## Keuringsverslag van een elektrische laagspanning- en zeer lage spanningsinstallatie

### NIET CONFORM

Straatnaam Dorpsstraat  
Huisnummer 20  
Busnummer 1  
Postcode 1910  
Gemeente KAMPENHOUT  
Land België

Controlebezoek van een huishoudelijke installatie volgens (KB 08/09/2019) - AREI Boek 1- 6.5. en 4.2.4.3.

Afbeelding schakel- en verdeelbord:

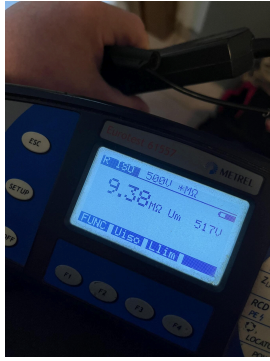
- 11.01 Eéndraadschema van de installatie is niet aanwezig. (Boek 1 Afdeling 2.12 - 2.13 en 3.1.2)
- 11.03 Situatieschema van de installatie is niet aanwezig. (Boek 1 Afdeling 2.12 - 2.13 en 3.1.2)
- N3 Het is niet uitgesloten dat bij een nacontrole bijkomende inbreuken worden vastgesteld bij voorleggen schema's.

**De elektrische installatie voldoet niet aan de voorschriften van het KB 08/09/2019 - AREI Boek 1.** Een aanvullend bezoek moet door hetzelfde organisme worden uitgevoerd vóór 22/4/2027. De werken, nodig om de tijdens het controlebezoek vastgestelde inbreuken te doen verdwijnen, moeten zonder vertraging worden uitgevoerd en alle gepaste maatregelen worden genomen opdat, indien de installatie in dienst blijft, deze inbreuken geen gevaar vormen voor de personen of goederen.
